電源開発株式会社
大間原子力発電所

意見聴取会指摘事項について
(津波関係)

平成19年3月
原子力発電安全審査課

図-1.1 波源モデル (ケース1)

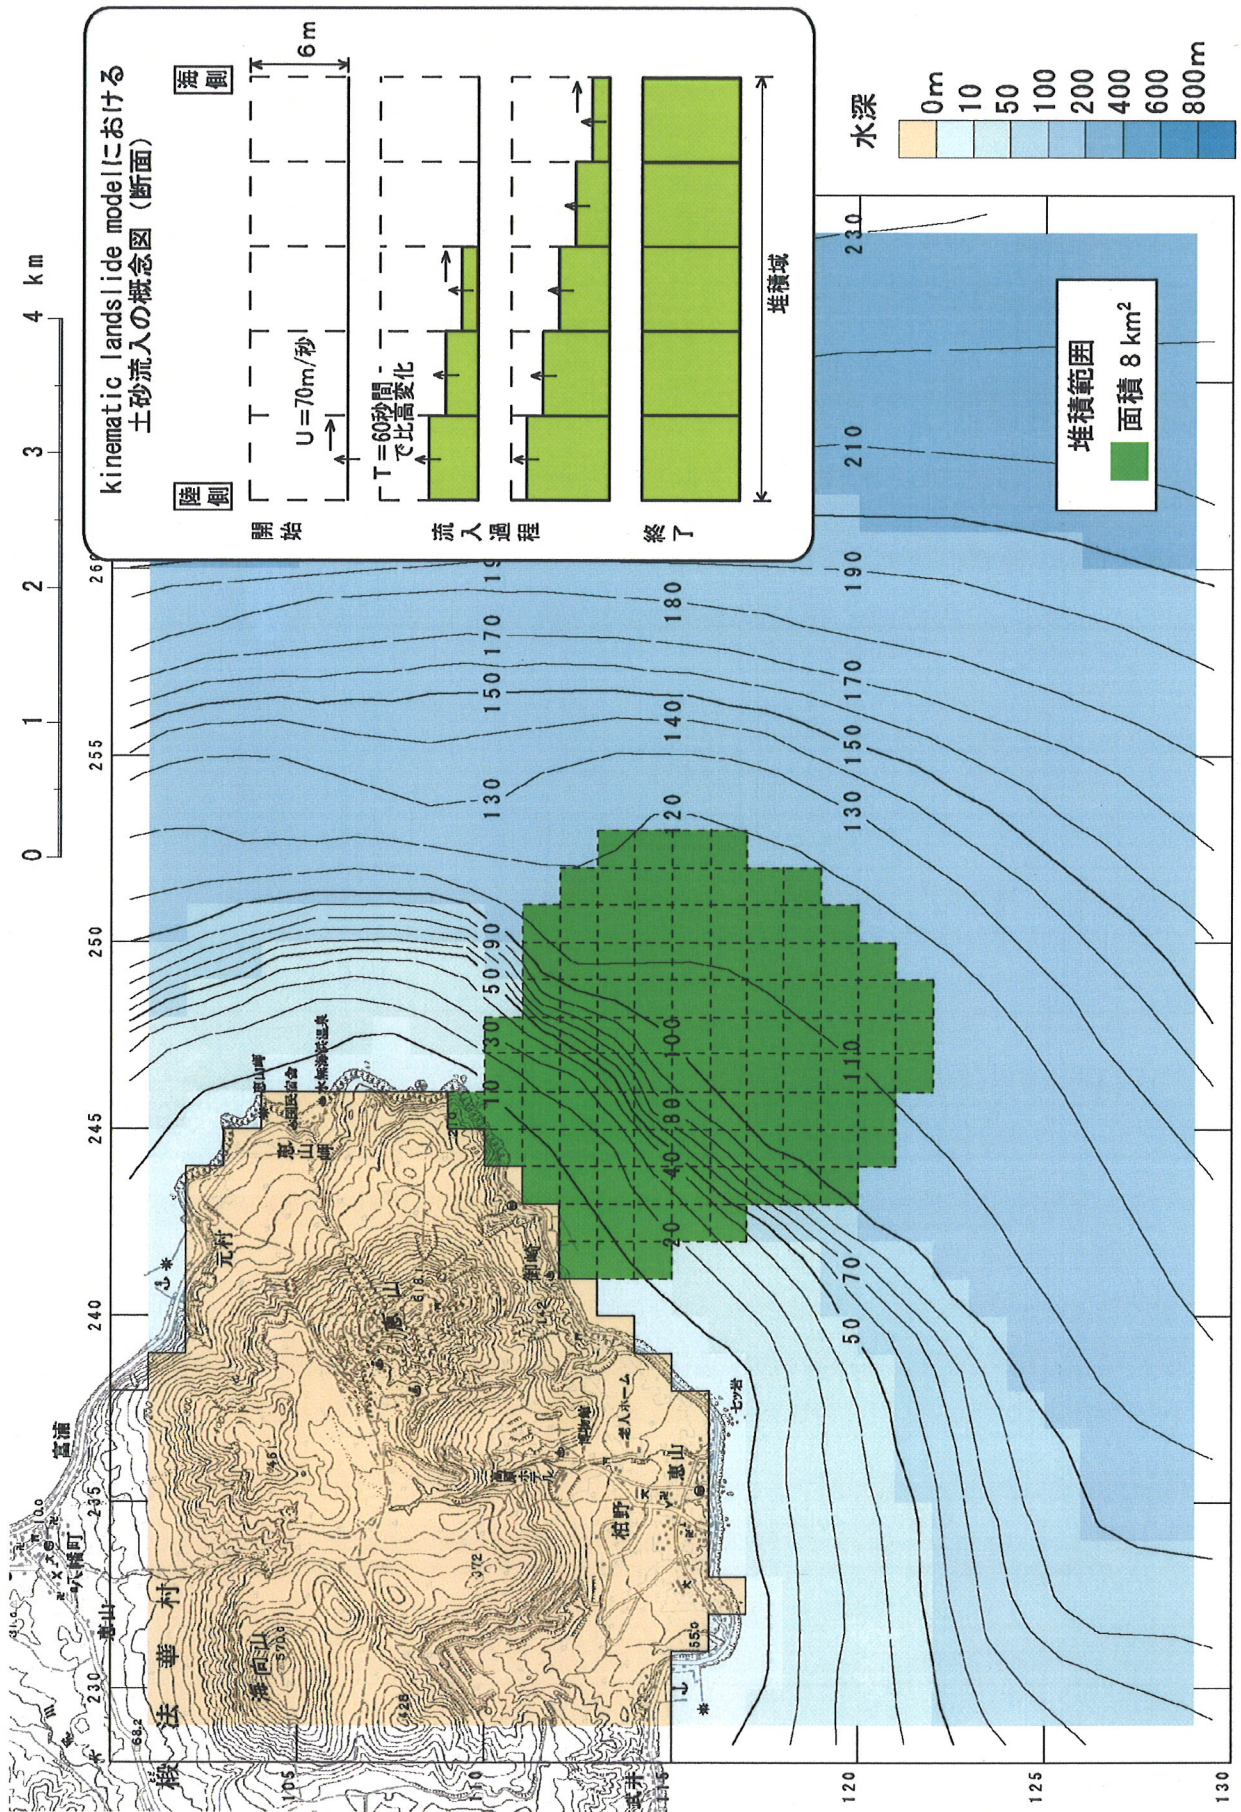
- 1) 恵山の山体崩壊により発生する津波の検討において、土砂流入速度等の違いによる津波水位への影響について示すこと。

基本検討（ケース1）では、山体崩壊による津波を簡便に再現する波源モデルとして、佐竹・加藤(2002)⁽¹⁾による kinematic landslide model を用いた数値シミュレーションを行っている。この波源モデルは、図-1.1 に示すとおり、山体崩壊による地形変化を崩壊土砂が速度 U で移動し各地点における比高変化が継続時間 T で終了すると仮定したモデルであるとしている。

基本検討（ケース1）では、恵山の既往最大の崩壊量（ 0.05km^3 ）全量が海域に流入するものとして、図-1.1 に示す堆積域（ 8km^2 ）に平均堆積厚さに相当する6mの比高変化を与えることにより波源モデルを設定したとしている。また、2つのパラメータである崩壊土砂速度 U 及び比高変化継続時間（海底面の立ち上がり時間） T については、佐竹・加藤(2002)⁽¹⁾の検討結果等を参考に、 $U=70\text{m/s}$ 、 $T=60$ 秒に設定したとしている。
